FEUERWACHE ALT-FRIEDRICHSFELDE

Ergebnisprotokoll

Neubau einer Schwerpunktfeuerwache
Alt-Friedrichsfelde 60, Berlin-Lichtenberg

Ergebnisprotokoll - Phasen 1 und 2

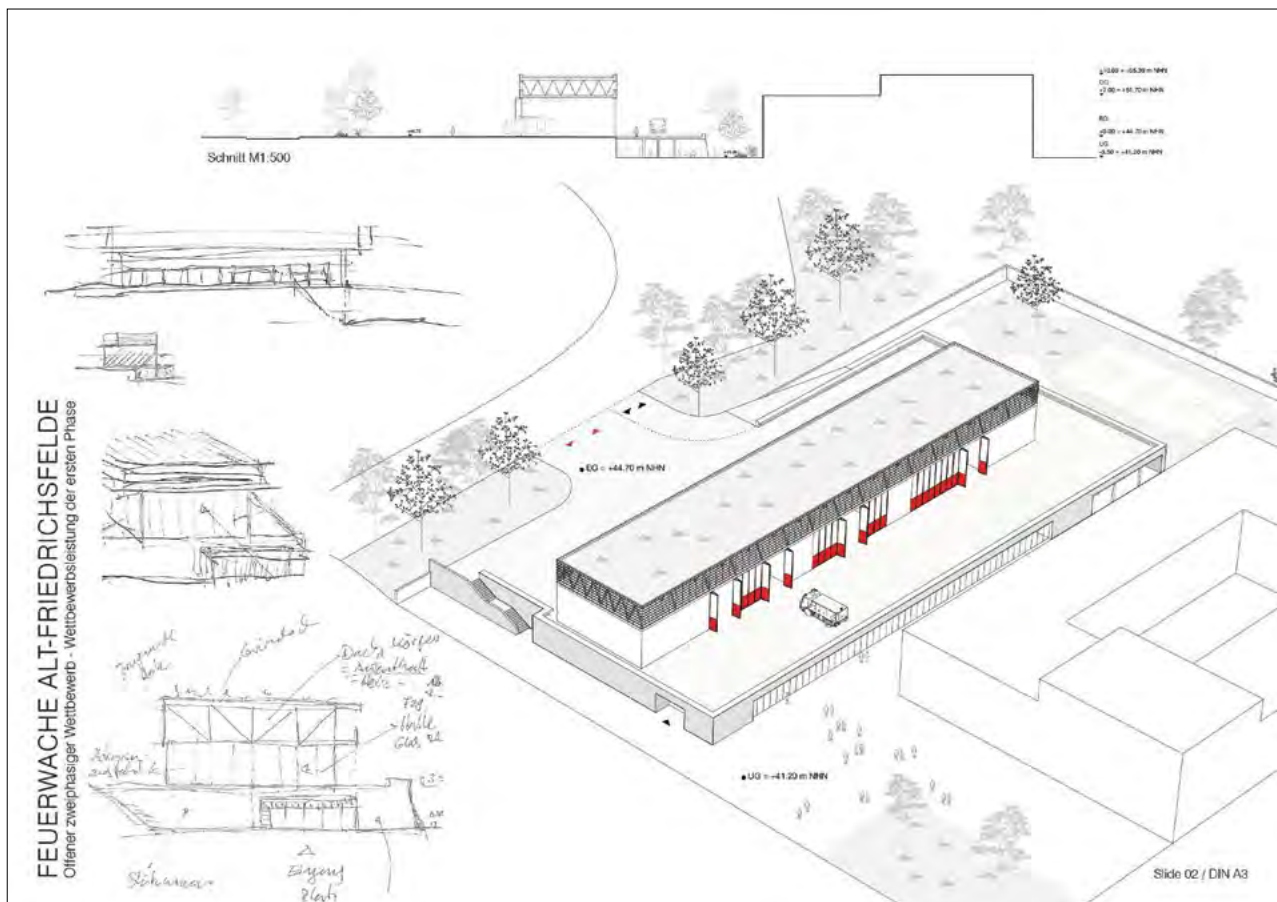
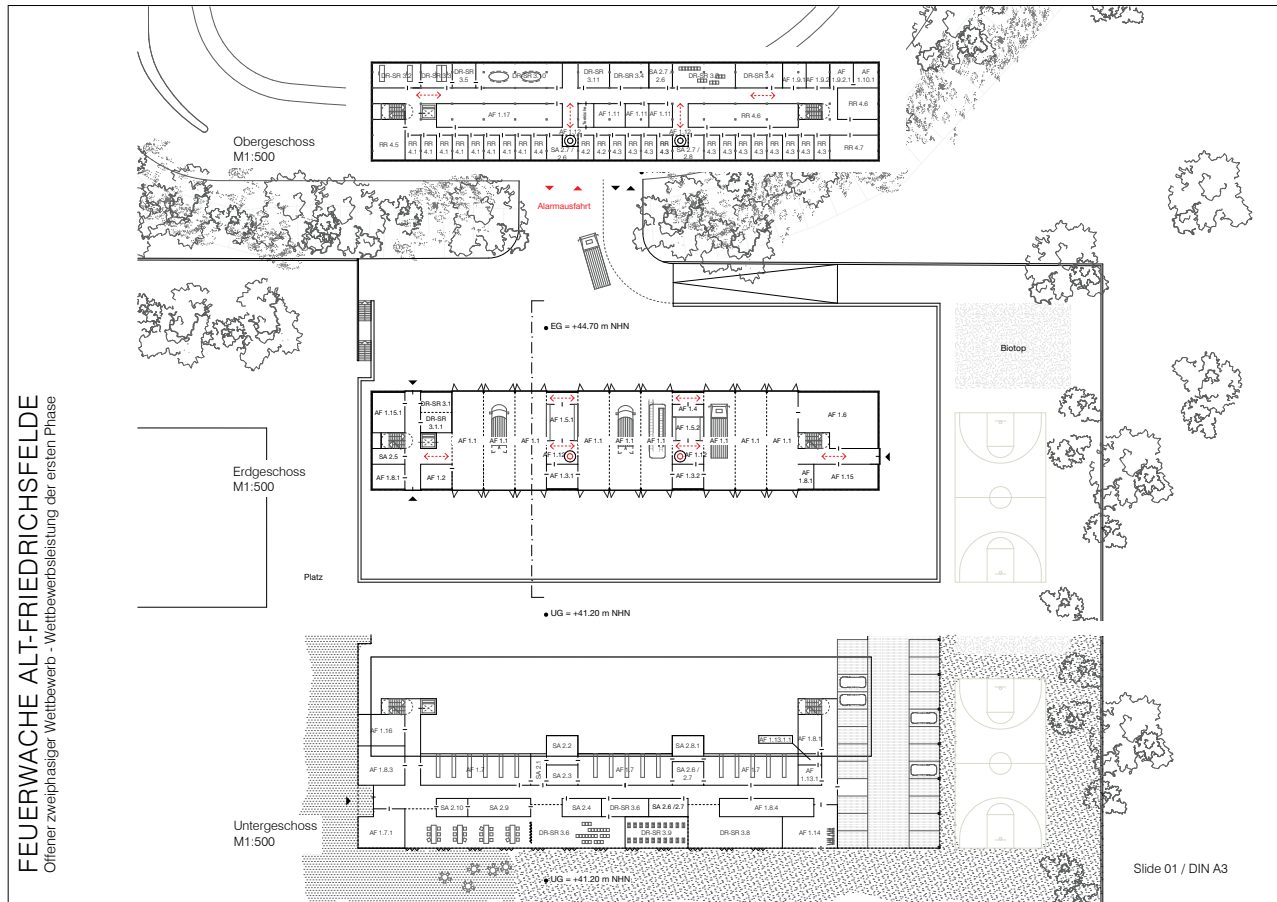
- Materialisierung Gebäude: Holz-Verbundkonstruktion, Klinkerverkleidung
- Einfriedung / Gestaltung Niveausprung: Absenkung des Geländes im Osten auf Bestandsniveau, Treppenstufen angedeutet
- Nutzung Freiflächen: Übungsfläche im Norden, Garten im Osten
- Baumbestand nicht erhalten, Ersatzpflanzungen im Osten
- Stellplätze PKW an Ostseite
- Stellplätze Fahrräder: Fahrradschuppen im Nordosten

- Alarmausfahrt, Breite insgesamt über 30 m, separater Zugang Fußgänger und Rückkehrer, mittig keine Steigung da hohe Aufschüttung
- Umfahrung/Durchfahrt Einsatzfahrzeuge im Süden zu knapp bemessen (ca. 5,5 m)
- Anordnung/Lage Fahrzeughalle und allg. Funktionsräume: Halle mit 3 x 3 Fahrzeugplätzen mit Schleusen dazwischen, Schrägstellung der Stellplätze; Schrank- und Gestellraum im EG
- Anordnung/Lage Dienst- und Sozialräume: 1. und 2.OG L-förmig nach Westen und Norden
- Anordnung/Lage Ruheräume: 2.OG L-förmig nach Süden und Osten

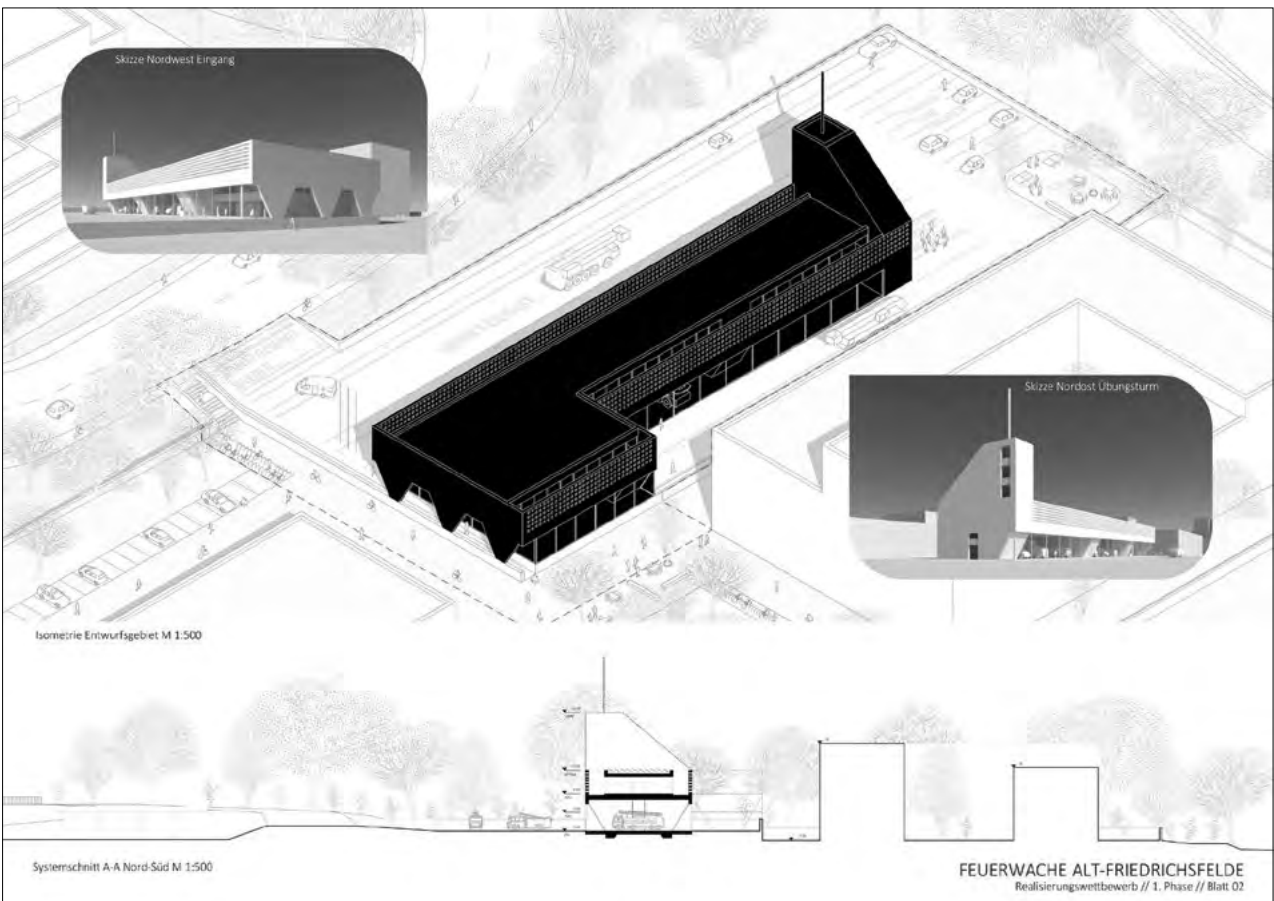
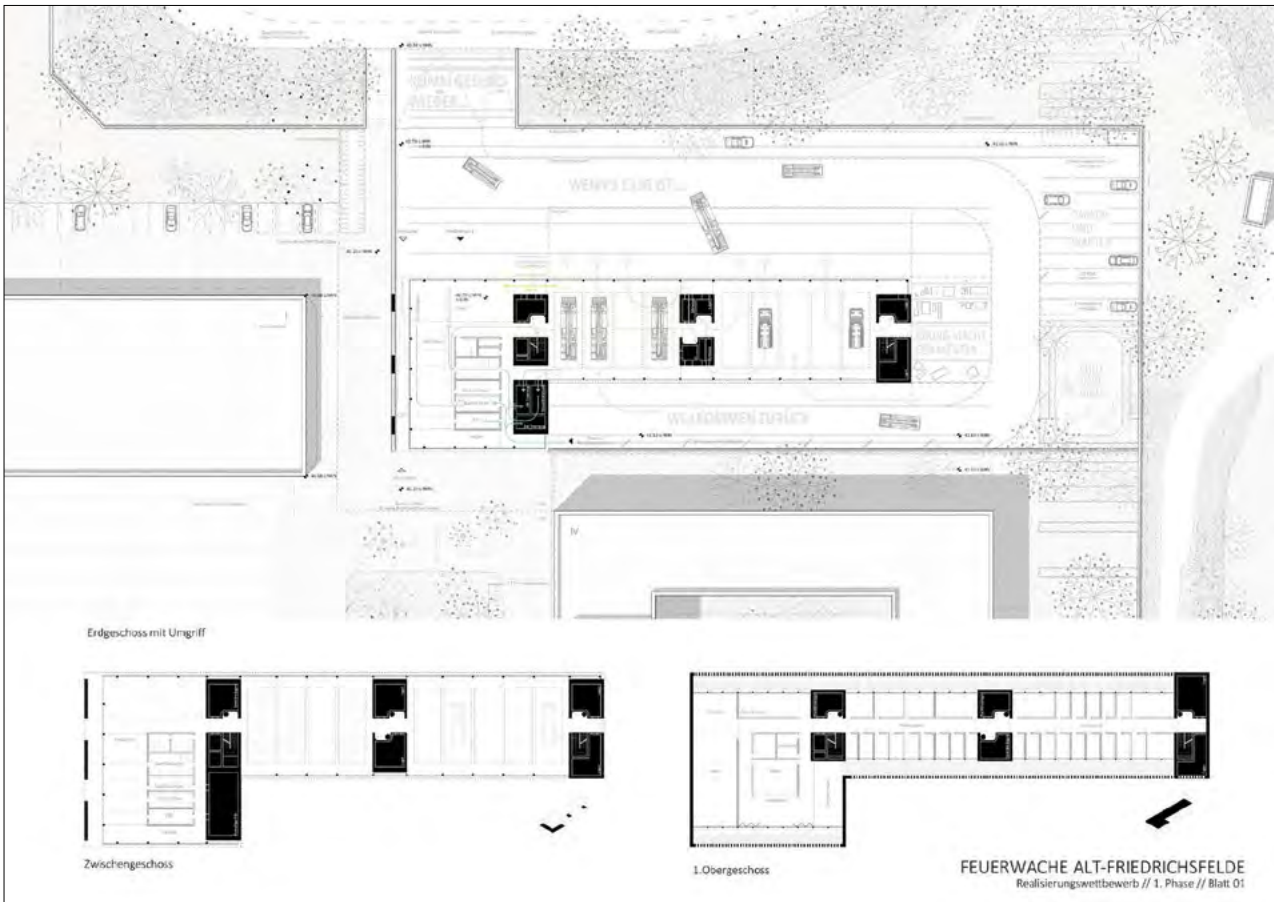
- Materialisierung Gebäude: Fahrzeughalle mit opaker Industrieverglasung und umlaufendem Anprallschutz, Obergeschoss mit raumhohen Holzfachwerkträgern, Holztafelbau-Fassade und Lamellenstruktur
- Einfriedung / Gestaltung Niveausprung: Ausbildung des Niveausprung als Untergeschoss (Sockel)
- Nutzung Freiflächen: Biotop- und Sportflächen im Osten auf ursprünglichem Geländeniveau
- Baumbestand im Osten nicht erhalten, Ersatzpflanzungen vorgesehen
- 24 Stellplätze PKW in Tiefgarage
- Stellplätze Fahrräder: k.A.

- Alarmausfahrt, Breite 14 m, ohne Steigung
- Umfahrung/Durchfahrt Einsatzfahrzeuge im Süden zu knapp bemessen (ca. 14,5 m)
- Anordnung/Lage Fahrzeughalle: Fahrzeughalle mit 3 x 3 Fahrzeugständen und Schleusen dazwischen, allg. Funktionsräume im UG (u.a. Schrankräume), EG und 1. OG
- Anordnung/Lage Dienst- und Sozialräume: UG, EG, 1. OG
- Anordnung/Lage Ruheräume: 1. OG
- lange Alarmwege

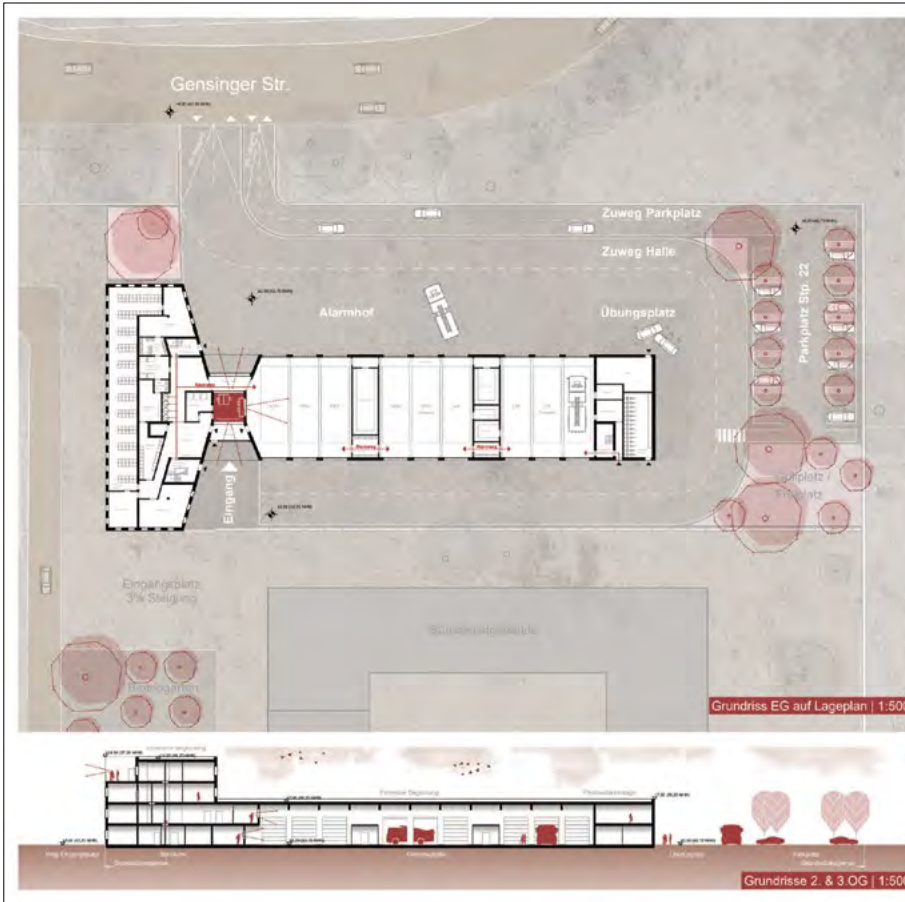
- Materialisierung Gebäude: Außen rot durchgefärbter Beton, Holzverkleidungen der Aufenthalts- und Ruheräume
- Terrassen im 2.OG als „Atrien“ ausgebildet
- Einfriedung/Gestaltung Niveausprung: Im Plan „Bestandsmauer“, ansonsten k.A.
- Nutzung Freiflächen: Übungsplatz östlich Gebäude, „Chill und Grill“ im Südosten
- Baumbestand nicht erhalten, Ersatzpflanzungen im Osten
- 18 Stellplätze PKW im Osten
- Stellplätze Fahrräder im Nordosten, sowie im Westen ausserhalb Baufeld

- Alarmausfahrt: Breite 14m, Steigung mittig ca. 8%
- Umfahrung/Durchfahrt Einsatzfahrzeuge im Süden zu knapp bemessen (ca. 11 m)
- Anordnung/Lage Fahrzeughalle: 4 und 5 Fahrzeugstände, getrennt durch Schleusen, Schrank- und Gestellraum im EG und 1.OG
- Anordnung/Lage Dienst- und Sozialräume: im 2.OG im Kopfbau
- Anordnung/Lage Ruheräume: im 2.OG nach Süden und Norden

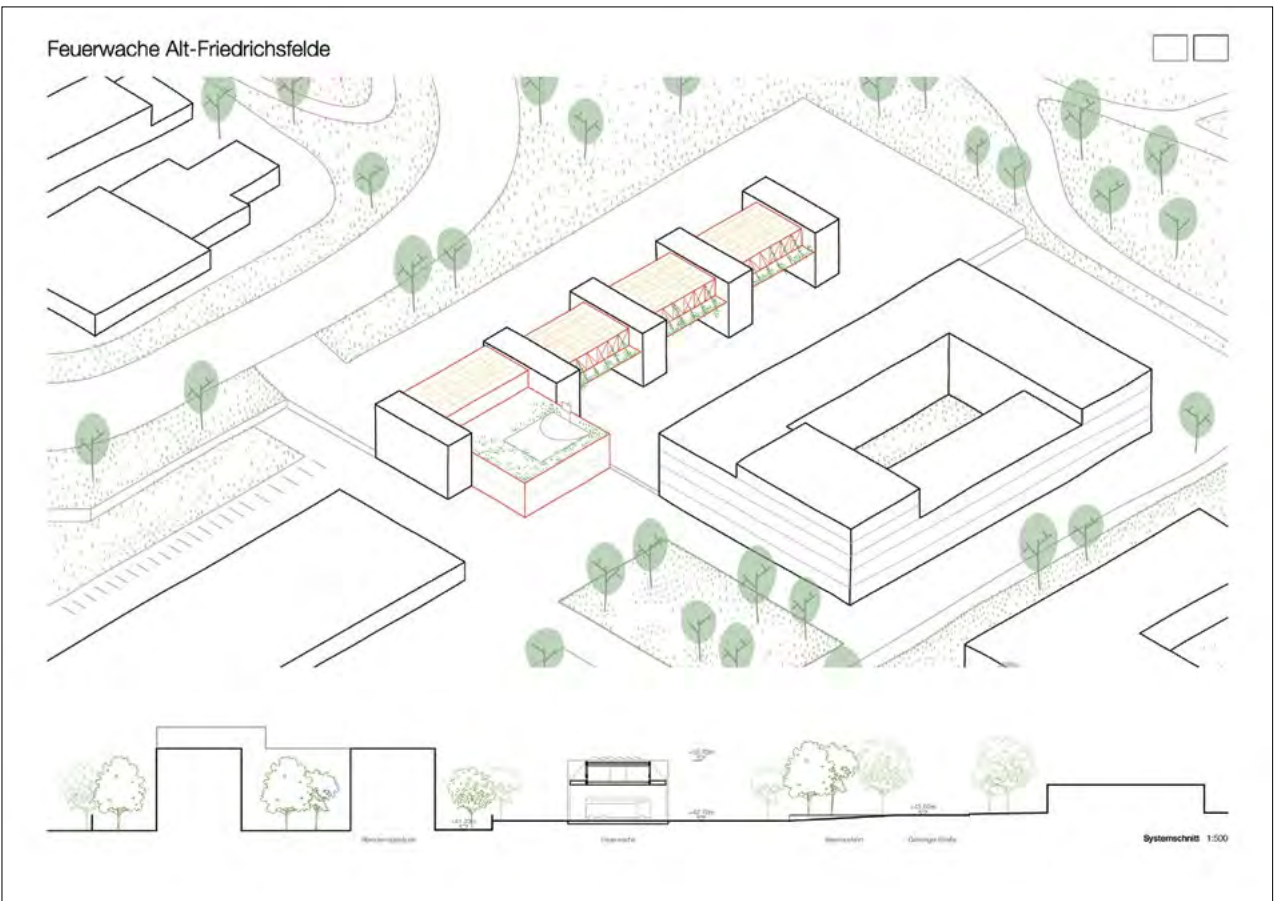
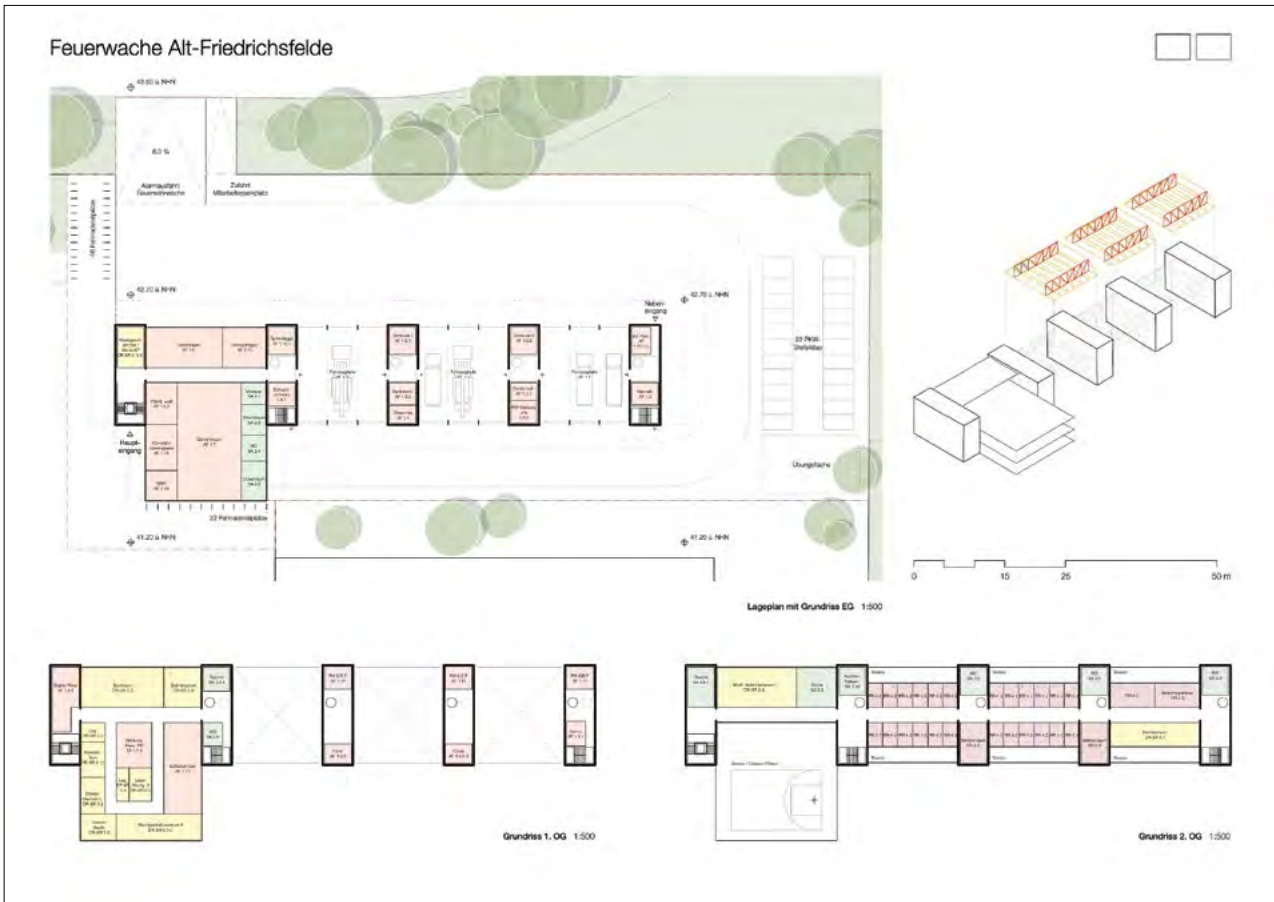
- Materialisierung Gebäude: Stahlbetonskelettbau, Fassade aus rotem Ziegel
- Einfriedung / Gestaltung Niveausprung: kein Niveausprung, Eingangplatz und Grundstück Bürodienstgebäude mit Nord-Süd-Gefälle 3% (Bereich außerhalb Wettbewerbsgebiet)
- Nutzung Freiflächen: Grillplatz/Freiplatz im Südosten, Terrasse im 4. OG
- Baumbestand im Osten teilweise erhalten, Ersatzpflanzungen
- 22 Stellplätze PKW im Osten
- Stellplätze Fahrräder: k.A.

- Alarmausfahrt, Breite 10m, Rampensteigung mittig ca. 7 %
- Umfahrung/Durchfahrt Einsatzfahrzeuge im Süden zu knapp bemessen (ca. 10,5 m)
- lange Alarmwege, Alarmweg an allen Einsatzfahrzeugen vorbei, Engstelle im Alarmweg
- Anordnung/Lage Fahrzeughalle: Fahrzeughalle mit 3 x 3 Fahrzeugständen und Schleusen dazwischen, allg. Funktionsräume im EG und 1. OG
- Anordnung/Lage Dienst- und Sozialräume: EG, 1. und 3. OG
- Anordnung/Lage Ruheräume: 2. OG

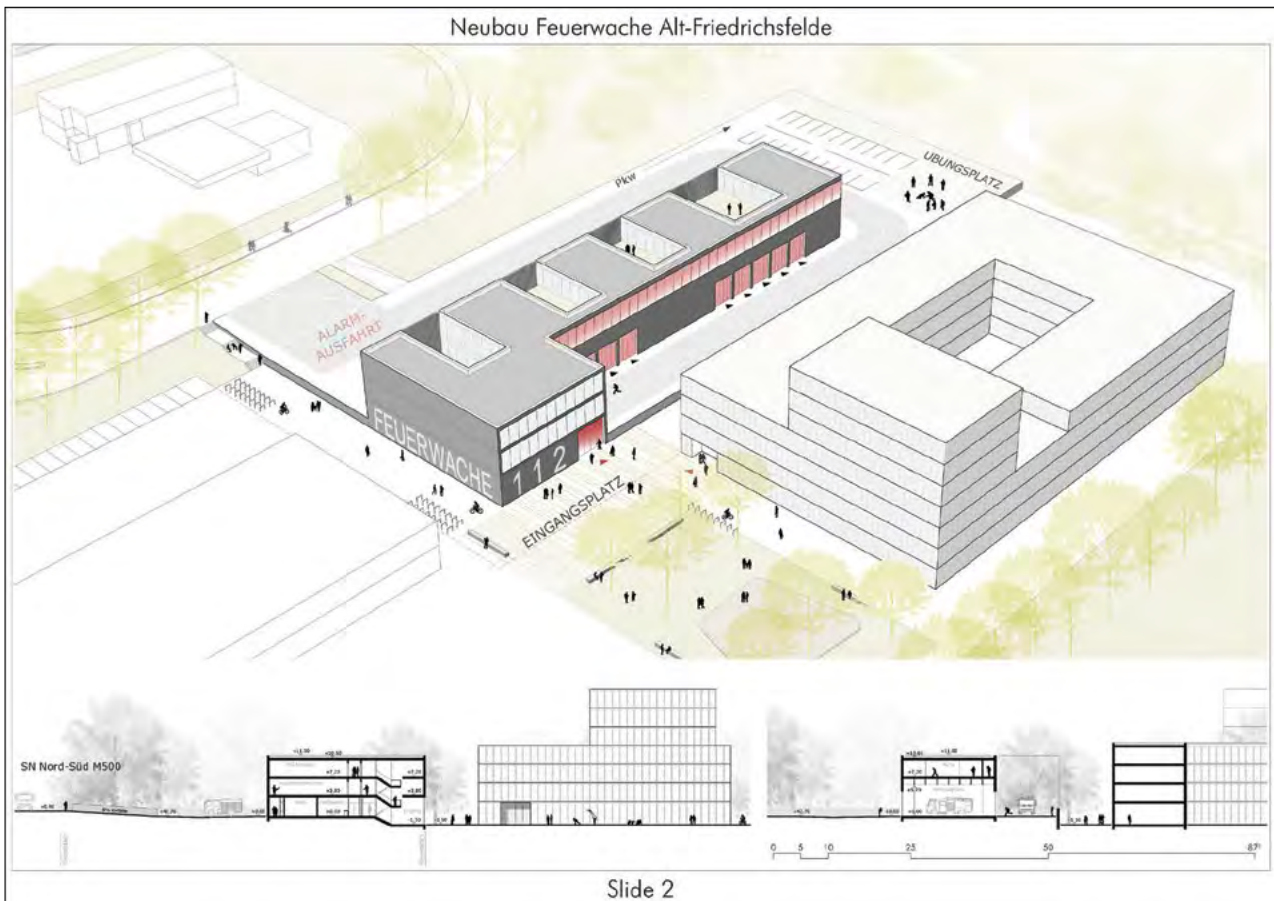
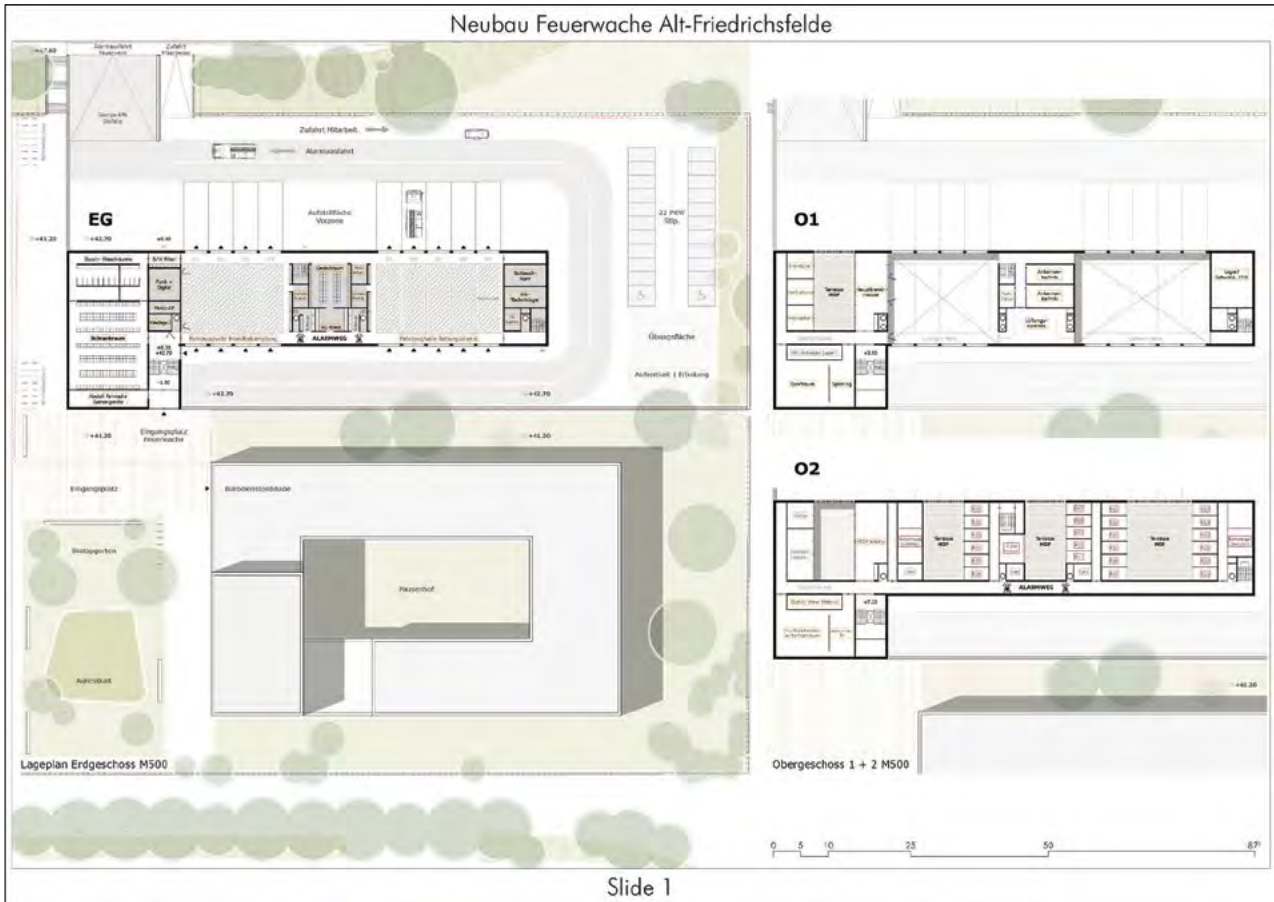
- Materialisierung Gebäude: Holz-Beton-Hybridbauweise, Fachwerkträger entweder in Brettschichtholz oder Stahl
- Einfriedung / Gestaltung Niveausprung: k.A.
- Nutzung Freiflächen: Übungsfläche im Südosten, Freizeit auf Dachterrasse (2.OG)
- Baumbestand nicht erhalten
- 22 Stellplätze PKW an Ostseite
- Stellplätze Fahrräder im Westen und Süden, ausserhalb Einfriedung

- Alarmausfahrt: Breite 15m, Steigung mittig 6%
- Umfahrung/Durchfahrt Einsatzfahrzeuge im Süden zu knapp bemessen (ca. 12,5 m)
- lange Alarmwege, keine Sprungschächte
- Anordnung/Lage Fahrzeughalle: 3 x 3 Standplätze, Schleusen dazwischen, Schrank- und Gestellraum im EG
- Anordnung/Lage Dienst- und Sozialräume: überwiegend im 1.OG im Kopfbau, Sprungschächte weit entfernt
- Anordnung/Lage Ruheräume: im 2.OG nach Norden und Süden
